交通部 函

主旨：關於貴局函報修正汽車考驗場「曲線進退」考驗科目之場地規格說明一案，同意備查，請查照。

主旨：關於修正汽車考驗場「曲線進退」考驗科目之場地規格說明一案，如說明，請查照。

1. 普通小型車曲線進退考驗場規格圖

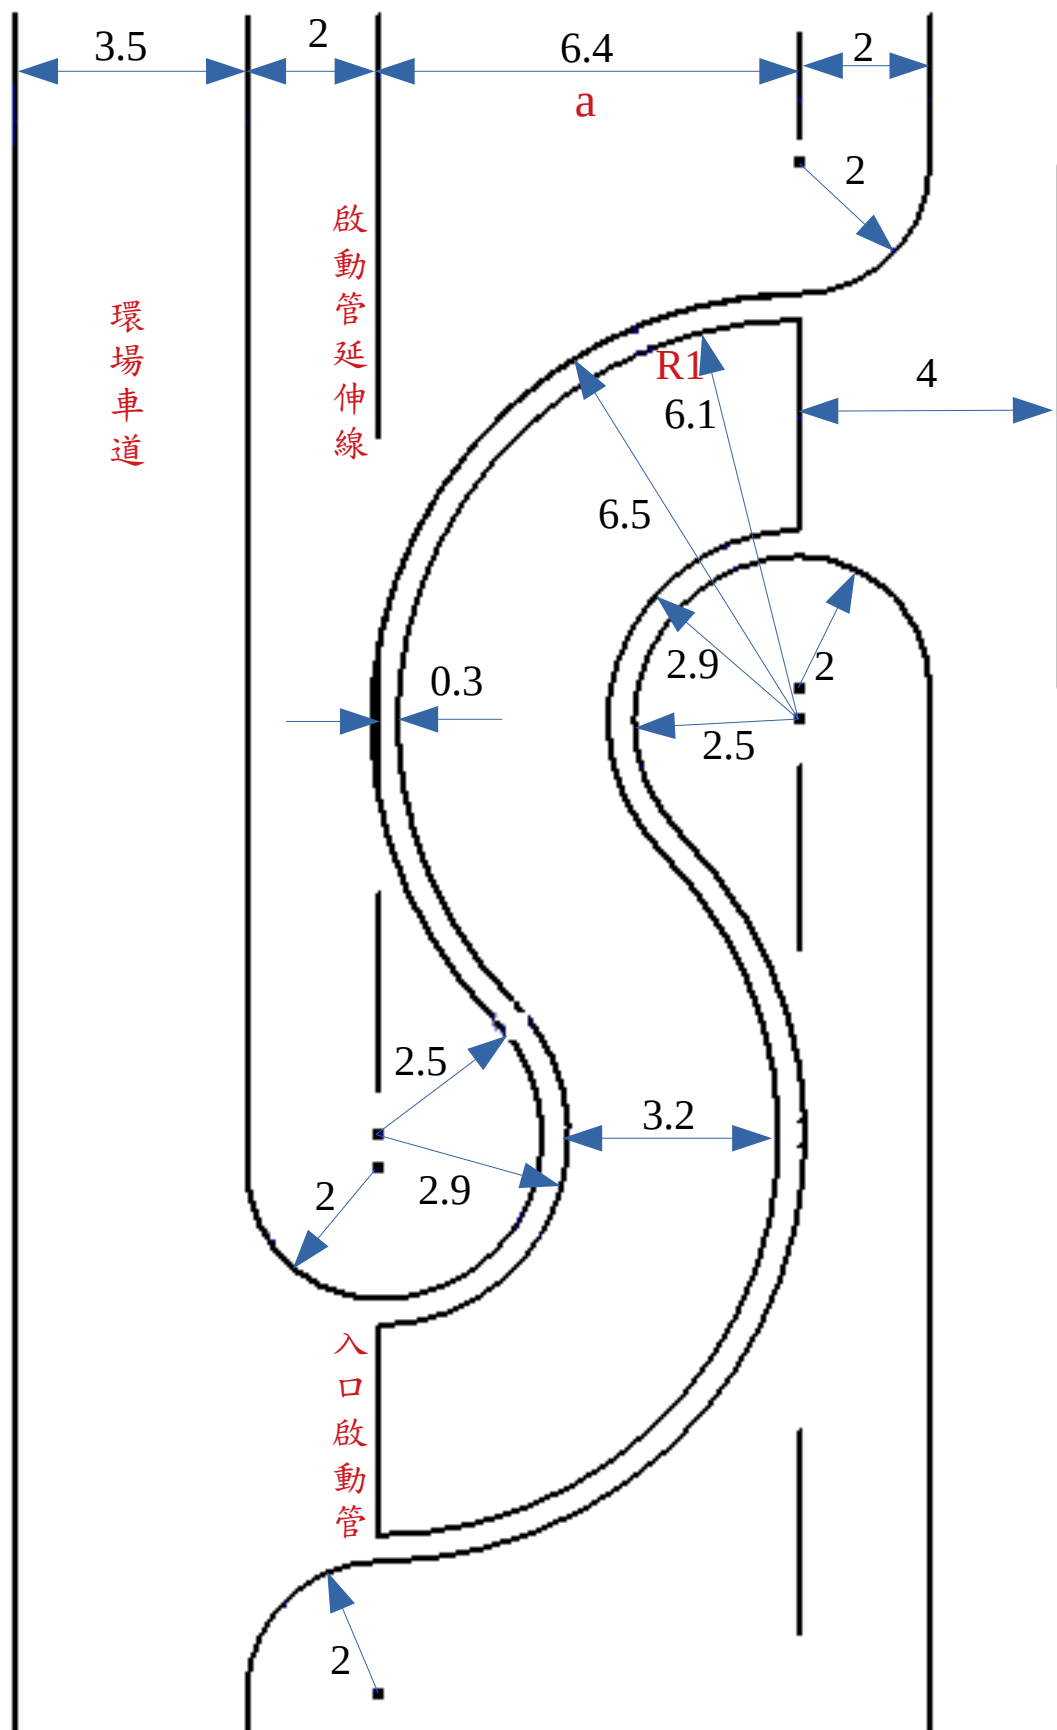
- 一、依據交通部107年8月13日交路字第1070023023號函辦理，並復貴所107年7月6日路訓培字第1070007557號函。
- 二、查101年修正汽車考驗場曲線進退規格表時，除了增訂出入口安全島弧半徑R5之尺寸外，並未調整各項諸元尺寸，該次修正該規格表說明3所訂之「出入口啟動管延伸線…與外壓管半徑R1相切」條件，並無法完成幾何構圖，爰修正為「出入口啟動管應與車道線平行，其延伸(虛)線通過圓心 $e(e')$ ；R5之圓心位於延伸(虛)線上。」，修正後曲線進退規格表如附件1，經交通部同意備查在案(附件2)。
- 三、依上開修正後曲線進退規格表說明3條件繪製之考驗場規格圖如附件3、4、5。
